承認approve	検査check	製図drawing	製図drawing	工事名project name 両津港埠頭地区開発事業施設建設（建築）工事	縮尺scale 1:150 (A1)	頁数drawing no. A-17
								図面名drawing title 1階平面図	コード番号・日付code no. & date 2014.10.31

承認 approve	検査 check	製図 drawing	製図 drawing	工事名 project name 両津港埠頭地区開発事業施設建設 (建築) 工事	縮尺 scale 1:150 (A1)	頁数 drawing no. A-18
								図面名 drawing title 2階/M1階平面図	2014. 10. 31

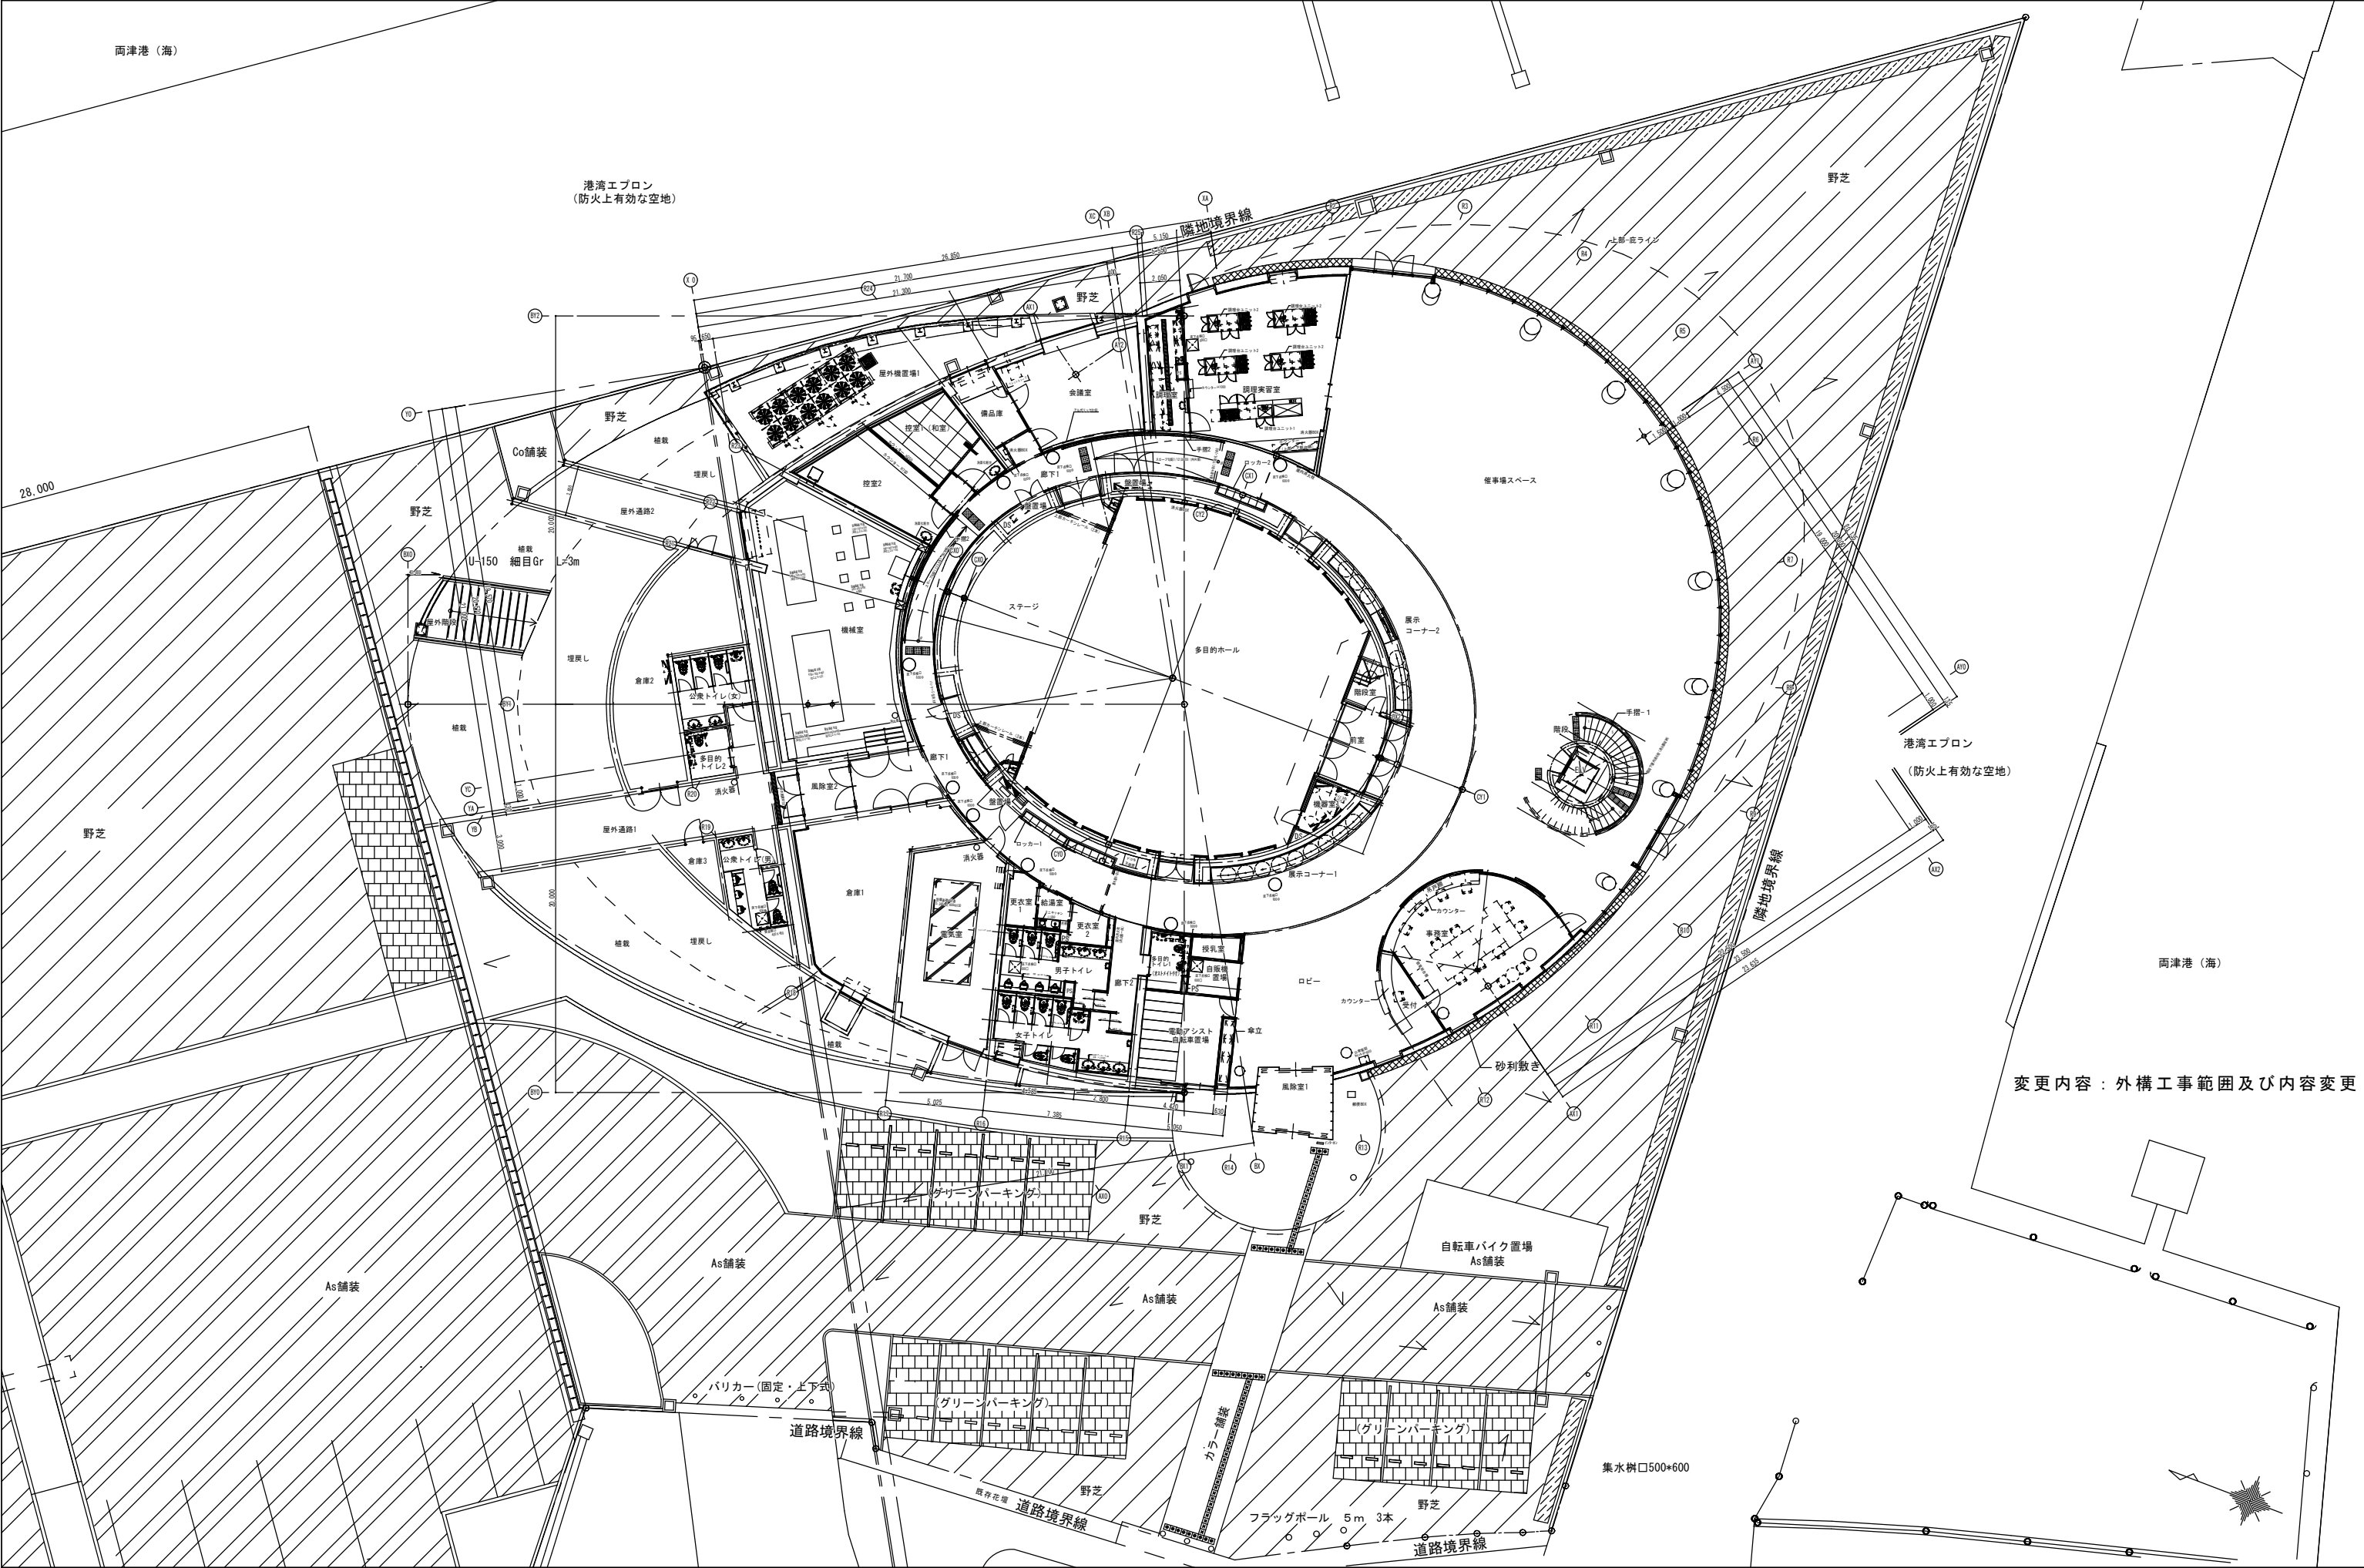
変更内容：外構工事範囲及び内容変更
